Synthèse des contributions individuelles

Concertation préalable dans le cadre du projet d'aménagement du bassin versant du
Rec de Veyret – 01 juin au 31 juillet 2026

Le barrage de Cap de Pla, peu après l'effacement de la porte métallique. (Non horodaté)

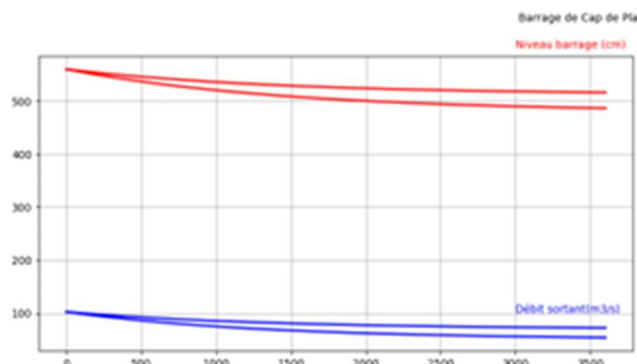
1.1- Analyse du débit au barrage de Cap de Pla :

Supposant que le niveau était en montée au moment de l'incident, on peut identifier ce niveau amont au moment de la rupture grâce aux laisses de crue visibles en rive gauche, à 1.30 m sous le haut de la pile en béton rive gauche, qui est à 3 m au dessus du seuil coté amont, qui est aussi la cote de la porte effaïssée : le niveau au dessus du seuil était donc de 1.70 m.

En prenant l'hypothèse d'un déversoir à crête épaisse bien étudié en hydraulique, le débit serait de :

Questions posées au SMDA et commentaires à propos de la brochure SMDA et de la photo du 18 janvier 2026

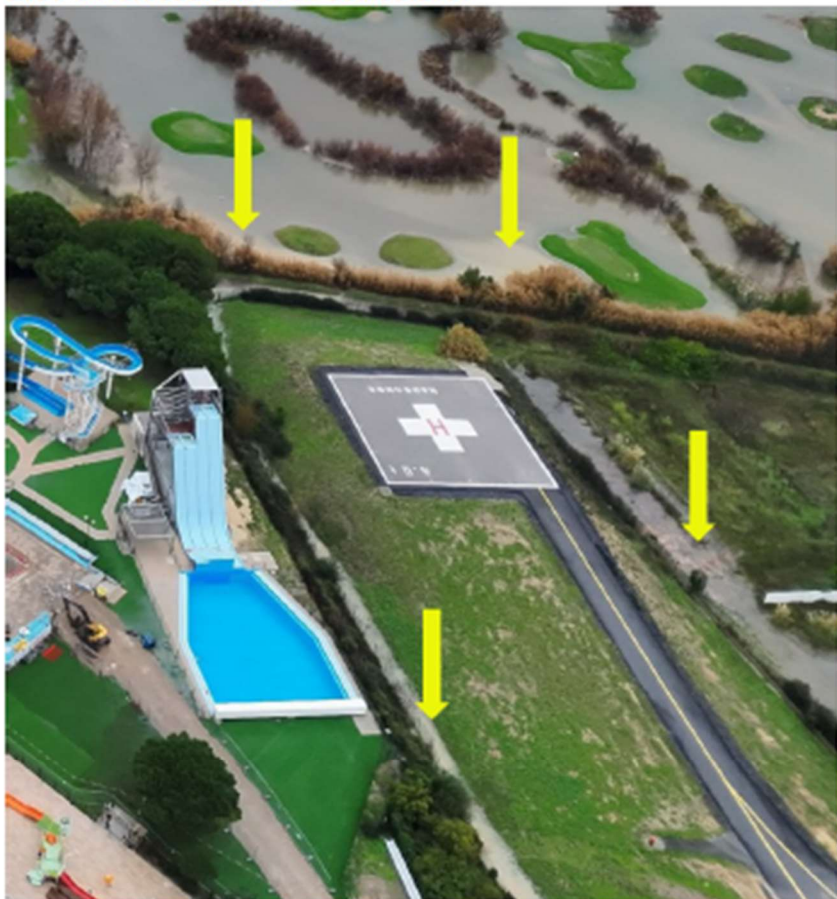
2. Y a-t-il eu débordement du rec de Veyret, quand et où ?

D'après la photo SMDA, aucun débordement du rec de Veyret n'est observé au niveau des parkings et installations de l'Espace de Liberté, et aucun débordement n'a été constaté par ailleurs et par qui que ce soit. Par le passé, les premiers débordements du rec de Veyret qui ont réellement eu lieu se sont produits au niveau de l'Espace de Liberté, endroit reconnu comme vulnérable.

Les parcelles rive droite en aval immédiat de l'Espace de Liberté n'ont pas non plus été inondées par le rec de Veyret en janvier 2026 comme en atteste la photo SMDA. Plus en aval, aucune trace de débordement n'est visible sur la digue en rive droite

De même, la photo SMDA montre que le boulevard de Maraussan et l'avenue de La Mayole n'ont pas été inondés, ni d'habitations rive gauche, ni même les parcelles non construites bordant directement le rec de Veyret rive gauche pourtant en contre-bas.

1. **Cette photo** provient d'un survol de drone effectué par le SDIS de l'Aude le lundi 19/01 au matin. J'ai questionné un collègue pour savoir si l'heure est identifiable. Si l'information me revient je vous en ferai part.

2. Sur votre question relative à des **débordements**. Je vous indique que cette petite crue n'a au final pas atteint la cote de sûreté de la digue rive gauche. Il n'y a pas eu de surverse au dessus de la rive droite et pas de surverse au dessus de la rive gauche.

4. La photo en question illustre bien les conséquences des pluies qui sont intervenues à partir du 18 janvier sur le bassin versant du Rec de Veyret. Elle est parlante pour le grand public car elle permet de visualiser le Rec en eau, ce qui est rare, et rend visible la zone inondable qui colle parfaitement aux zones du PPRI. Cela est donc très parlant et colle aux documents existants : cela correspond donc parfaitement à l'objectif pédagogique de ce document de 4 pages.

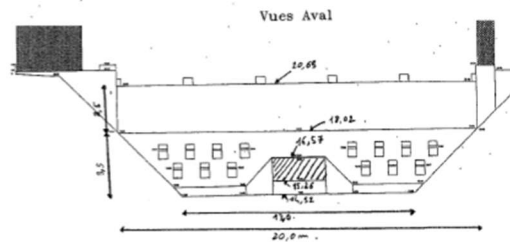
Un doublement du débit de ce pertuis est possible sans inonder la ville, avec 50 m³/s au couloir endigué

Soit une hauteur de l'orifice de 1,6 m au lieu de 0,75 m (passant de 17 à 34 m³/s)

Cout négligeable (Pas d'étude nécessaire!!!)

Inconvénient: augmentation des débordements en amont du pont SNCF

Figure 33 : Nombre de logements et d'habitants en zone inondable

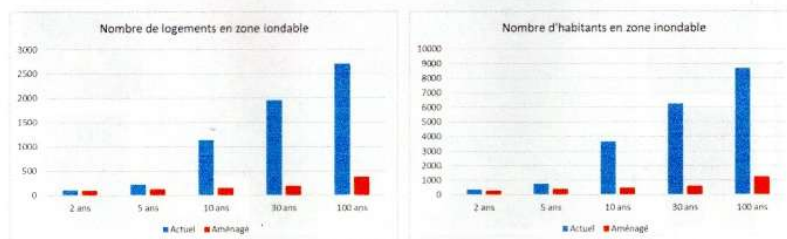
3) calcul des 8500 personnes à protéger: il est inconcevable de prendre en compte toute la population de Narbonne et encore moins celle de Montredon qui n'a jamais été inondée par le rec de Veyret..(BRL)

Cette fois-ci l'écart est de $8653 \text{ (votre estimation)} - 8083 = 570$ habitants.

Figure 1 : Croquis du passage en béton existant sous l' autoroute A61 à Aussieres

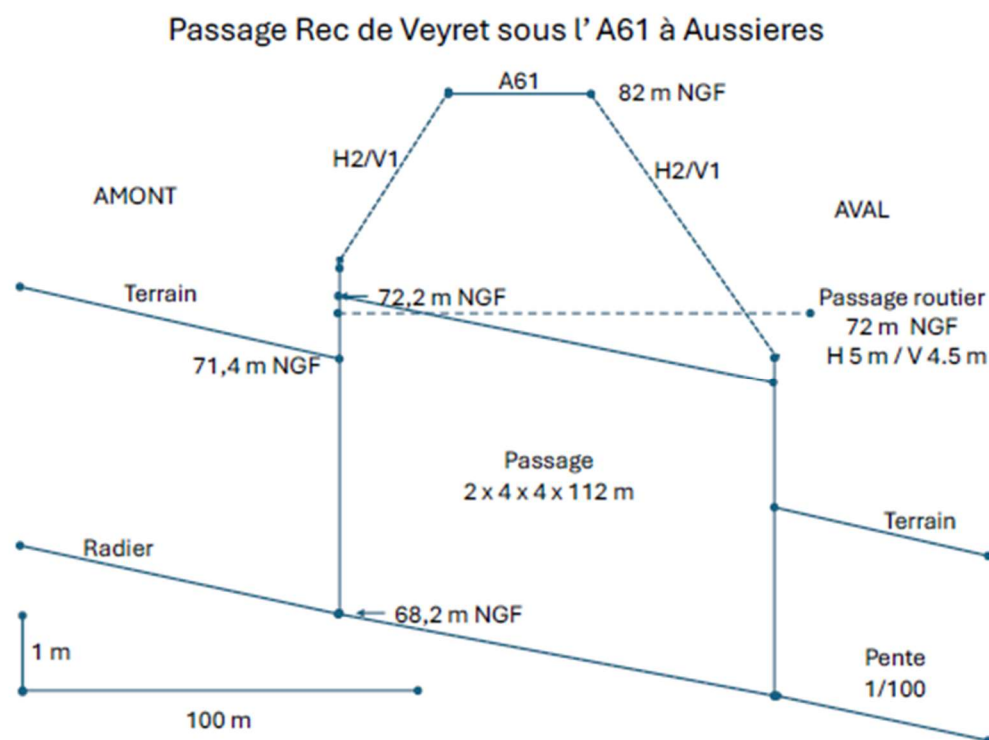
La figure 1 ci dessous présente un croquis du passage principal sous l' A61, de 112 m de long, 2x16 m² de section, 1/100 de pente, conduit de béton sans aspérités. Les cotes altimétriques sont lues sur geoportail.

Le conduit principal de 2x16 m² y est dessiné, et le niveau du sol du passage routier est indiqué, à 72 m NGF.

Figure 2 : Evaluation des capacités d' un barrage à Aussieres fonction du niveau

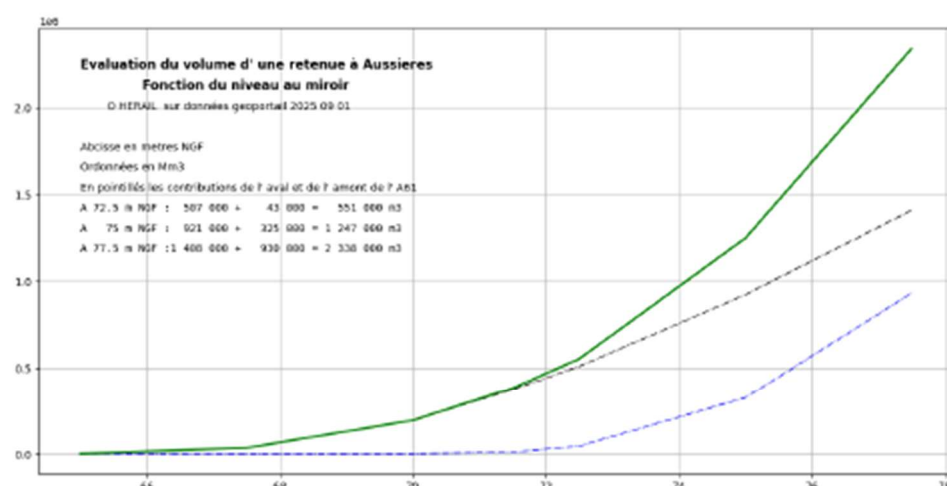
Les données altimétriques LIDAR accessibles sur géoportail par les outils de géoportail même, permettent d' évaluer avec une précision suffisante la capacité des deux cuvettes.

Noter que la courbe enveloppe en trait plein est la somme de l' eau retenue en aval, en tireté noir, et de l' eau retenue en amont, à partir d' un niveau de 72 m.

Figure 2 : Estimation conservatrice du débit sous l' A61 par le double conduit

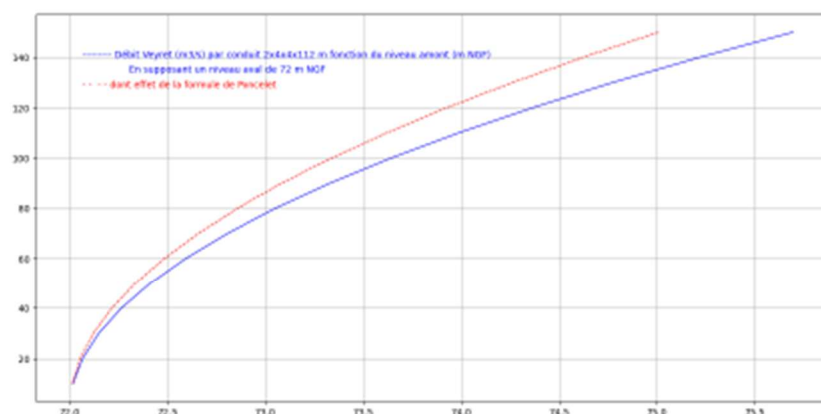
Le tracé suivant donne le débit fonction du niveau amont, sur ces bases conservatives, soit 150 m³/s avec un niveau amont de 76 m NGF, soit déjà **trois fois la référence 1**.

Figure 3 : Estimation du débit sous l'A61, fonction du niveau amont

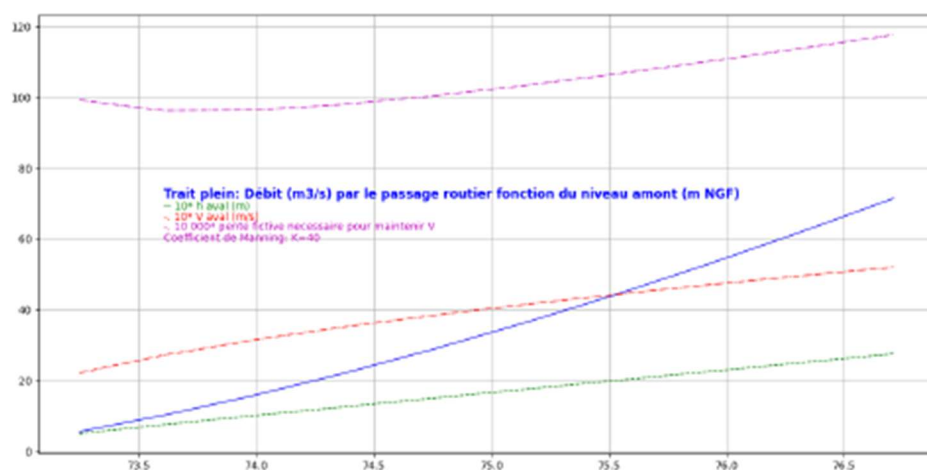
Le tracé suivant donne cette estimation de débit du passage routier, en fonction du niveau amont, sur ce principe.

La référence 1 semble ignorer ce débit de l'ordre de 50 m³/s au niveau amont de 76 m NGF.

Figure : Extrait de la figure 34 indiquant la localisation des entreprises en zone inondable Q100 (Figure 34 : Entreprises en zone inondable (global : en haut ; zoom sur la zone urbanisée : en bas, BRLi, Eude AMC-ACB, 2022)

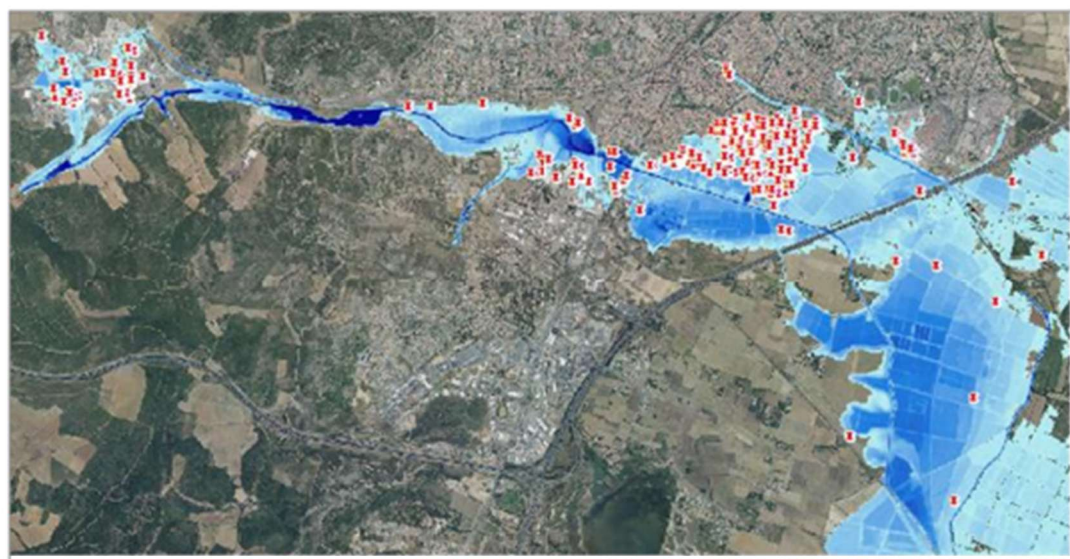
Au niveau des entreprises en zone inondable, BRL fait état de 636 établissements, 12,5 fois plus que BG/EGEO (50 entreprises). Ce chiffre semble dépasser le nombre d'entreprises de la zone inondable riveraine du rec de Veyret. Le montant des dommages aux entreprises a été estimé à 30,3 millions €. Selon BRL, l'estimation aurait été effectuée à partir de la base de données de la CCI fournie par le SMDA, avec des difficultés de repérage des entreprises du fait des adresses moins explicites des ZAC. Selon la figure 34 de l'étude AMC-ACB (extrait ci-après) qui localise les

entreprises en zone inondable, leur décompte est extrêmement difficile et semble loin d'atteindre le nombre annoncé de 636 établissements. Le compte n'y est pas,

La zone industrielle La Coupe qu'affiche confusément BRL comme secteur économique inondable par le rec de Veyret est en fait une importante zone d'activité occupant une centaine ha et comprenant plusieurs centaines d'entreprises, qui ne fait pas partie du bassin versant du rec de Veyret mais de celui d'un autre ruisseau côtier distinct (ruisseau Saint Hippolyte). Outre l'étude ACB BRL qui associe la zone industrielle la Coupe aux dommages des crues du rec de Veyret, le SMDA et le SMMAR affichent systématiquement ce secteur dans leur communication (plaquettes, exposés, ...). Par exemple le chef des projets du SMMAR/PAPI 3 l'a mentionné lors de sa présentation consacrée aux actions PAPI 3 en Basse vallée de l'Aude en séance de la Commission Risques de la Commission Locale de l'Eau le 2 décembre 2025 à Coursan à laquelle l'association RUBRESUS a participé en tant que membre. L'analyse AMC-ACB BRL fait preuve d'une très grande confusion qui alimente l'incertitude sur la représentativité des éléments avancés.
